ΔΙΑΚΗΡΥΞΗ ΔΥΠΜ – 512521

ΣΥΜΠΛΗΡΩΜΑ Νο1

Το παρόν Συμπλήρωμα Νο1 της διακήρυξης ΔΥΠΜ – 512521 εκδίδεται προκειμένου να γίνουν οι ακόλουθες τροποποιήσεις στη Διακήρυξη του Διαγωνισμού:

Εικόνα 1: Επιφάνεια ανάπτυξης αντιπυρικής ζώνης

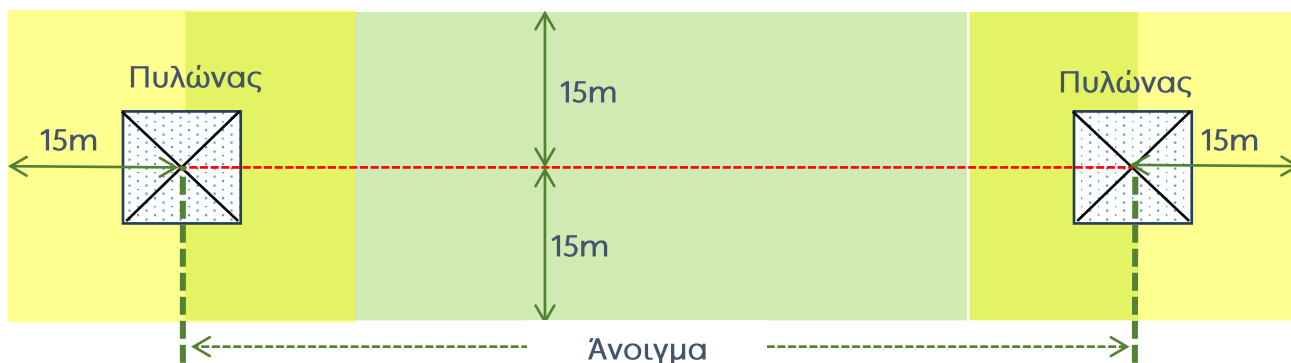
Η παράγραφος 2.2 (Χαρακτηριστικά του Έργου) του Παραρτήματος 1Α (Αναλυτική Περιγραφή Αντικειμένου της σύμβασης) της διακήρυξης, αντικαθίσταται ως εξής:

«Το έργο περιλαμβάνει την δημιουργία αντιπυρικής ζώνης πλάτους 30 μέτρων, (15 μέτρων εκατέρωθεν του άξονα των γραμμών), σε πυλώνες Γ.Μ. 150kV και σε ανοίγματα μεταξύ αυτών, όπου ως άνοιγμα ορίζεται η απόσταση από κέντρο σε κέντρο δύο διαδοχικών πυλώνων. Στην βάση των πυλώνων η επιφάνεια ορίζεται σε ένα τετράγωνο ακμής 30m με κέντρο το κέντρο του πυλώνα (Εικόνα 1).
